### Přehledový list připomínek v lokalitě 184 / Pražská čtvrt'

KATEGORIE PŘIPOMÍNKY	SPECIFIKACE
	Změna zařazení lokality	
✓	Změna regulativů lokality	Výšková regulace Zavedení min. parametru pro komerční vybavenost Stanovení min. podílu městských parků
✓	Změna grafické části hlavního výkresu	Vymezení občanské vybavenosti Vymezení gravitačních kanalizačních sběračů do Klukovic a dešťových retenčních nádrží.
	Ochrana zeleně	
✓	Ochrana veřejného vybavení a infrastruktury	Vymezení občanské vybavenosti Rozšíření plochy páteřní komunikace Smyčka TT v ul. Werichova Odkanalizování Barrandova
	Jiné	
✓	Probíhající změna/úprava ÚP SÚ HMP	Z 3563/35, Z 3833/00

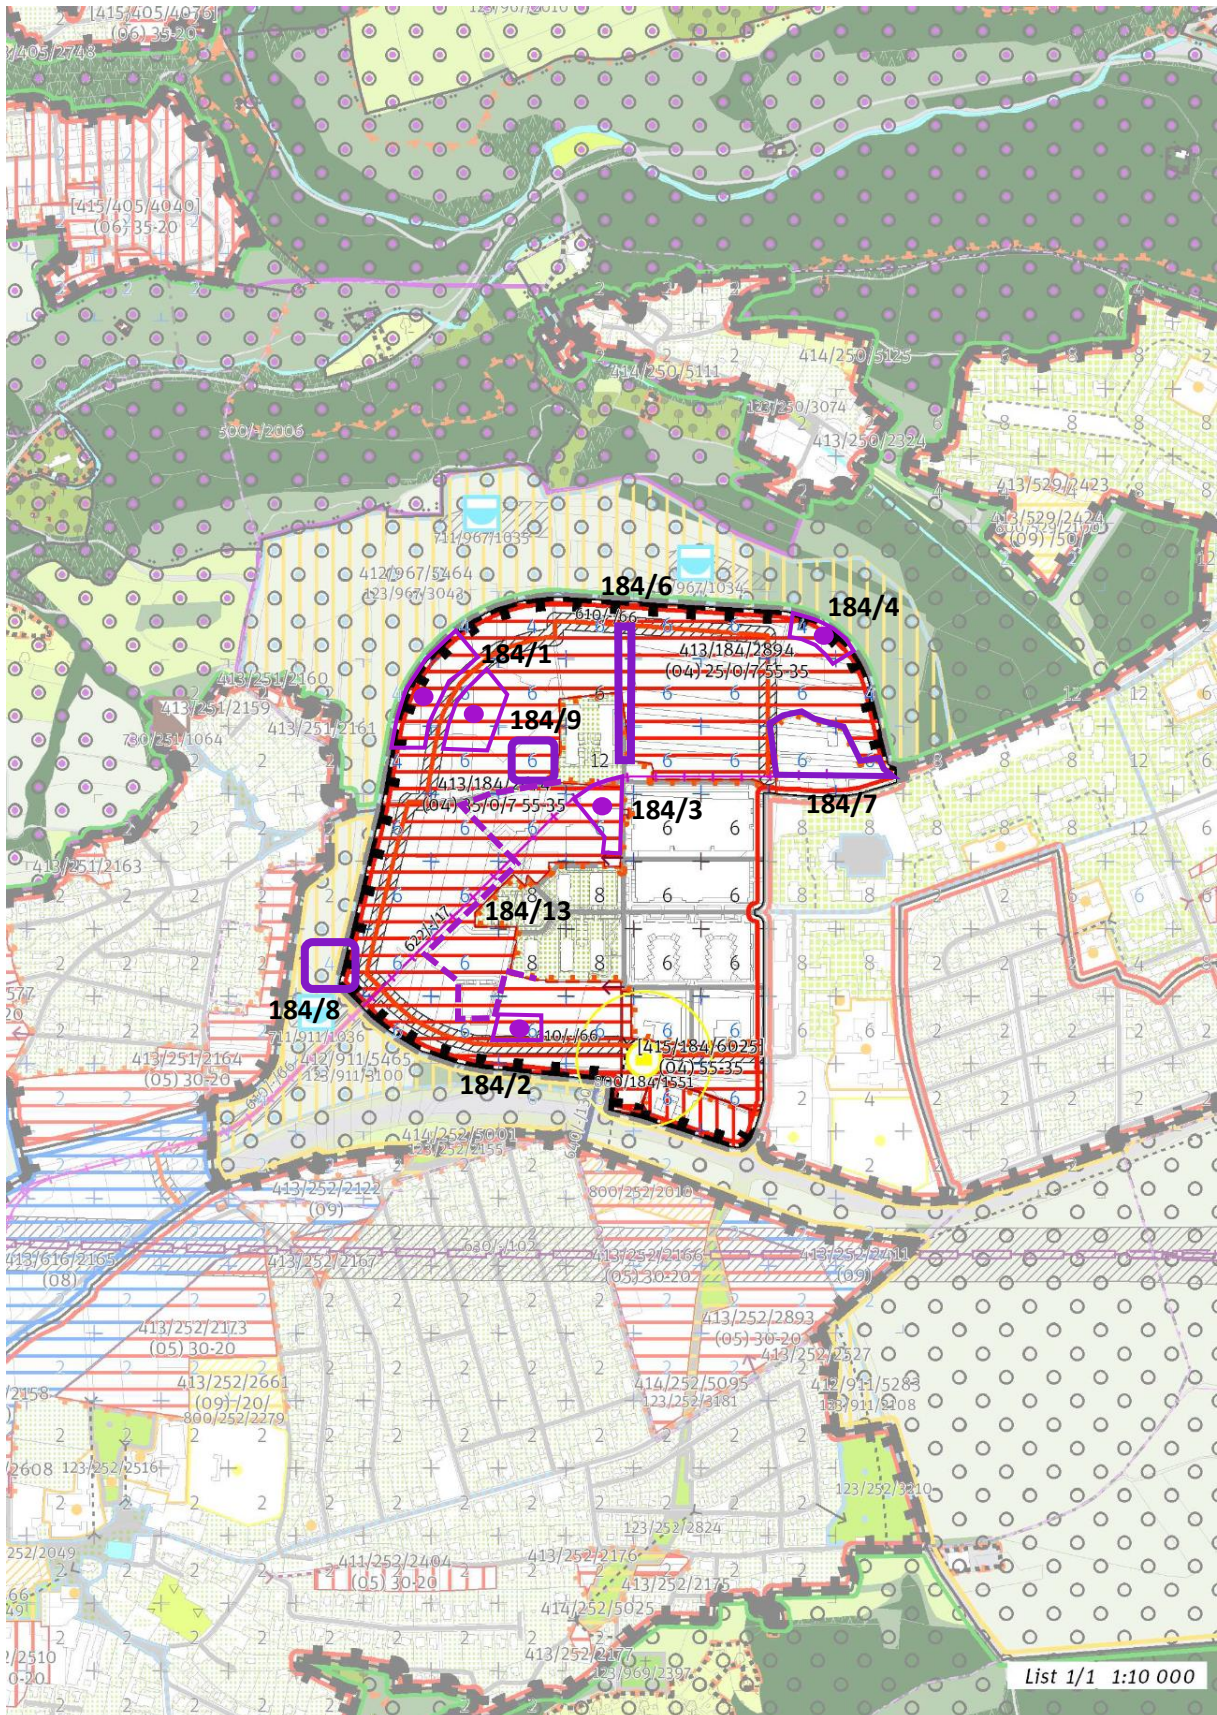
**V rozvojové ploše 413/184/2674 vymezit občanskou vybavenost plochou. Tuto připomínku považuje MČ za zásadní.**

**V rozvojové ploše 413/184/2674 vymezit občanskou vybavenost plochou. Tuto připomínku považuje MČ za zásadní.**

**V rozvojové ploše 413/184/2674 vymezit občanskou vybavenost plochou. Tuto připomínku považuje MČ za zásadní.**

**V rozvojové ploše 413/184/2894 vymezit občanskou vybavenost plochou. Tuto připomínku považuje MČ za zásadní.**

**Garantovat občanskou vybavenost (pro Rozvojové plochy 416/184/2674 a 413/184/2894) zejména v kontaktu s centrálním náměstím a významnými veřejnými prostranstvími (jako např. bulvár). Tuto připomínku považuje MČ za zásadní.**

**Rozšířit plochu Pátevní komunikace 610/-/66 a zároveň Veřejně prospěšné stavby dopravní infrastruktury 910-610/-/66 o severojižní propojení (na rozhraní transformačních ploch 413/184/2674 a 415/184/2894). Tuto připomínku považuje MČ za zásadní.**

**Do rozvojové plochy 415/184/2894 zahrnout část území stávající smyčky tramvaje při Werichově ulici. Tuto připomínku považuje MČ za zásadní.**

**Garantovat výškové uspořádání (a zároveň jeho nepřekročení) dle urbanistické studie „Nový Barrandov“. Tuto připomínku považuje MČ za zásadní.**

**Garantovat výškové uspořádání (a zároveň jeho nepřekročení) dle urbanistické studie „Nový Barrandov“. Tuto připomínku považuje MČ za zásadní.**

**V krycím listě lokality zadefinovat sníženou výškovou hladinu 3+1 při vnějším líci zástavby včetně označení míst lokálních a čtvrtvých dominant u TT. Tuto připomínku považuje MČ za zásadní.**

**Garantovat kapacity, uspořádání, využití a strukturu území dle urbanistické studie „Nový Barrandov“, jež je podkladem k pořizovaným změnám ÚP SÚ HMP v území č. Z 3563/35, Z 3833/00. Tuto připomínku považuje MČ za zásadní.**

**V rozvojových plochách 413/184/2674 a 413/184/2894 zavést minimální parametr pro komerční vybavenost. Tuto připomínku považuje MČ za zásadní.**

**Upravit hranici transformační plochy 413/184/2674. Tuto připomínku považuje MČ za zásadní.**

**Doplnit do výkresu Z03 vymezení gravitačních kanalizačních sběračů do Klukovic a dešťových retenčních nádrží. Tuto připomínku považuje MČ za zásadní.**

**Stanovit min. podíl městských parků  $PP_{\min}$  alespoň 8 %. Tuto připomínku považuje MČ za zásadní.**
